改善箇所説明図

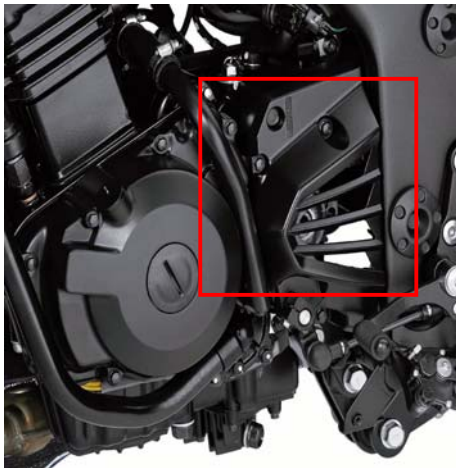
基準不適合発生箇所

原動機のクランクケースにおいて、オイル通路外壁に鑄造不良があるため、原動機運転中にエンジンオイルが漏れるものがある。そのため、漏れたオイルが後輪タイヤに付着し、最悪の場合、転倒するおそれがある。

改善措置の内容

全車両、クランクケースを点検し、オイル漏れがある場合はコーキングにて修正する。

識別：原動機型式番号打刻台座の右側面にポンチマークを打つ。
